监 理 通 知 单

工程名称: 洛宁县村级光伏扶贫电站

编号: 002

事由: 施工质量和安全

洛宁卡村回填区域桩基下沉支架变形
20170720

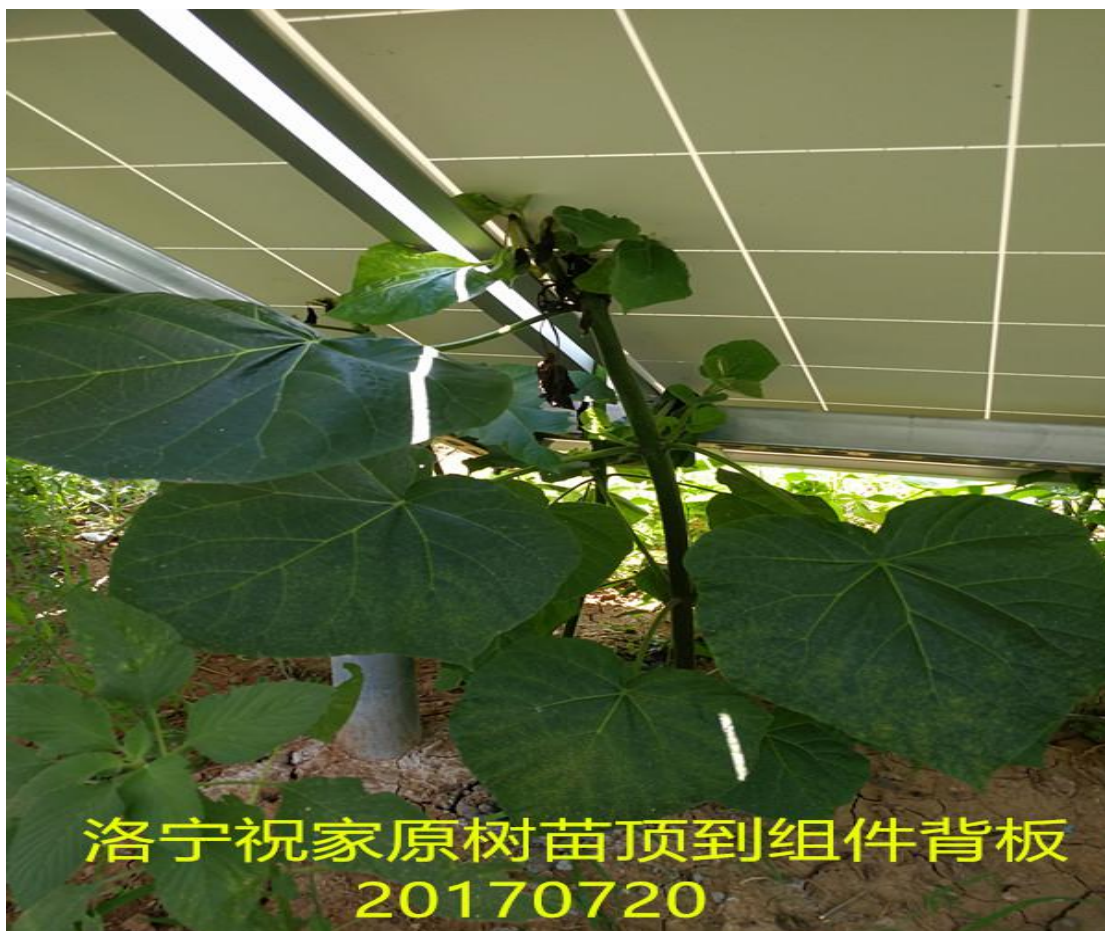
- 1、个别光伏组件漏装装边压块,请贵单位安排人员立即整改。
- 2、光伏区内杂草太多、太高已经影响到光伏板的发电,个别区域的树苗高度已经顶到光伏组件背板,请贵单位安排人员立即清理光伏区内的杂草和树苗。
- 3、现场巡视卡村和祝家原的回填区桩基下沉,光伏支架严重变形,要求贵单位立即安排人员立即整改,避免出现光伏板出现碎裂。

另外昨天现场巡视时,发现的情况在这几个区域仍然存在,请贵单位安排相关消缺人员立即整改。
详见附图:
